**Verslag huishoudelijke elektrische installatie op laagspanning en zeer lage spanning****Algemeen:**

Referentie: 007-20260903-07	Datum controle: 03/09/2026
Keurder: 007

Eigenaar: Mathieu Fransen	EAN-code: 541449206002450161
Adres installatie: Eksterstraat 76, 3530 - Houthalen-Helchteren	Nummer teller(s): 1lgz0512757118
Distributienetbeheerder installatie: Fluvius	
Datum uitvoering installatie:	☒ Vóór 01/10/1981 ☐ Tussen 01/10/1981 en 01/06/2020 ☐ Vanaf 01/06/2020
Type:	☒ Wooneenheid ☐ Niet-huishoudelijk ☐ PV ☐ Batterij ☐ Laadpaal

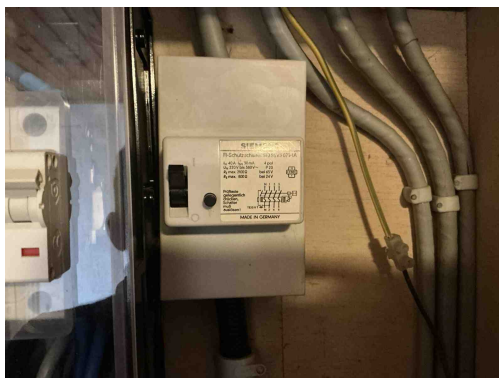
B17 - De voedingsspanning is niet op elk bord vermeld (Boek 1: 3.1.3.3).

B18 - Het volgnummer is niet op elk bord vermeld (Boek 1: 3.1.3.3).

T02 - Gevaar voor rechtstreekse aanraking: genaakbare delen onder spanning (Boek 1: 4.2.2).

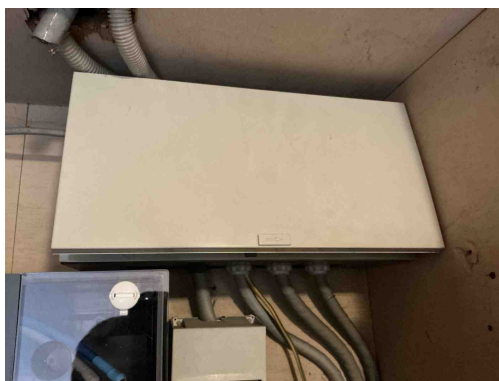
B17 - De voedingsspanning is niet op elk bord vermeld (Boek 1: 3.1.3.3).

B18 - Het volgnummer is niet op elk bord vermeld (Boek 1: 3.1.3.3).

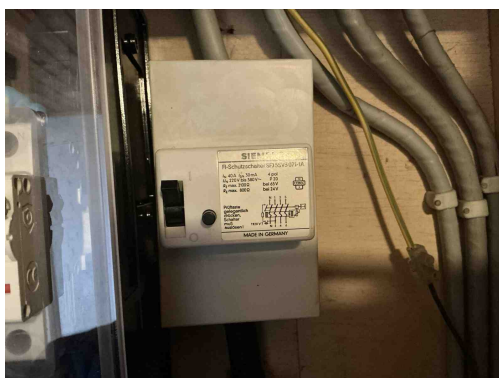
B17 - De voedingsspanning is niet op elk bord vermeld (Boek 1: 3.1.3.3).

B18 - Het volgnummer is niet op elk bord vermeld (Boek 1: 3.1.3.3).

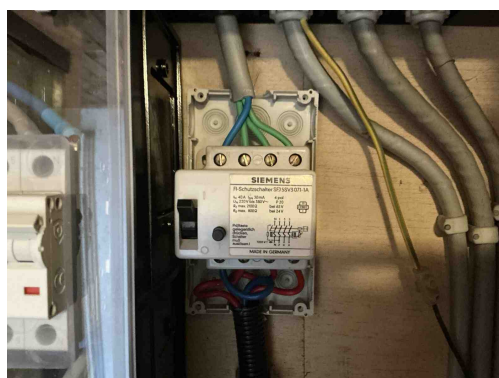
B29 - Het elektrisch verdeelbord in een huishoudelijke ruimte is niet voorzien van een deur (Boek1: 5.3.5.1).

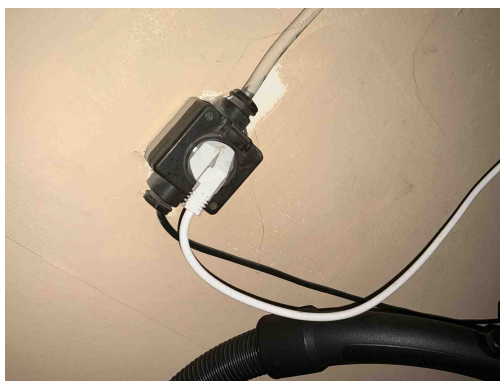
D04 - De hoofddifferentieelstroominrichting is niet verzegelbaar (Boek 1: 4.2.4.3).

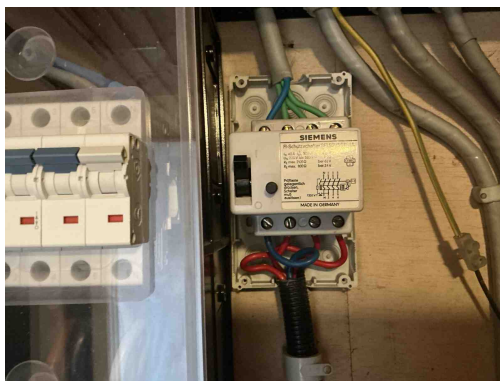
T09 - Bepaalde contactdozen en/of schakelaars zijn beschadigd (Boek 1: 1.4.1.3).
Opmerking: Oa bureau
